**Avis de la CLE du SAGE Clain sur le dossier de demande d'autorisation
environnementale de la centrale éolienne à Coulombiers dans le
département de la Vienne**

1. OBJET

Neonen, producteur français d'énergie renouvelable, prévoit la construction de 3 éoliennes (puissance unitaire de 4.2 MW pour une puissance totale maximale de 12,6 MW, avec une hauteur en bout de pale des éoliennes de 150 m au maximum) sur un site de 70 ha sur la commune de Coulombiers (86).

Figure 3 – Impact du projet sur la zone humide (Source : étude d'impact du projet, 2024)

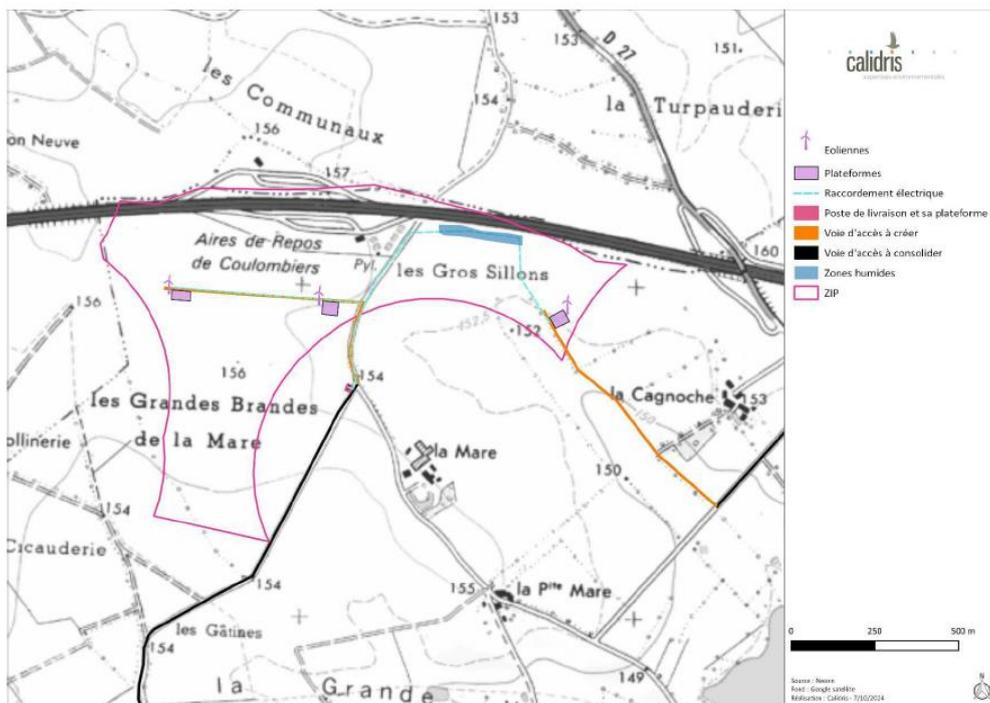
Le projet prévoit la destruction de 98 m² de zones humides pour le passage de câbles (245 m sur 40 cm de large, Fig. 3). Le dossier mentionne que « *le projet n'entraînera pas d'imperméabilisation de la zone humide, cependant le câble peut se comporter comme un drain et assécher la zone humide* ». Du fait de la fonctionnalité dégradée de la zone humide (cf. ci-dessus), les impacts sont jugés faibles à modérés.

Le projet prévoit de détruire 98 m² de zones humides pour le passage d'un câble. Ce dernier pourrait avoir un effet drainant sur la zone humide et l'assécher, ce qui entraînerait sa disparition. Ceci est en contradiction avec les objectifs de préservation et de restauration de zone humide du SAGE et du SDAGE Loire-Bretagne.

Pour réduire l'impact sur la zone humide, il est prévu que « *lors du creusement de la tranchée la terre excavée sera déposée à proximité de la tranchée. Les différentes couches de terre seront disposées successivement et ne seront pas mélangées. Après la pose du câble, les différentes couches seront remises en terre dans le même ordre afin de retrouver une structure du sol similaire à celle précédant les travaux* » (mesure de la séquence « Eviter-Réduire-Compenser » C24).
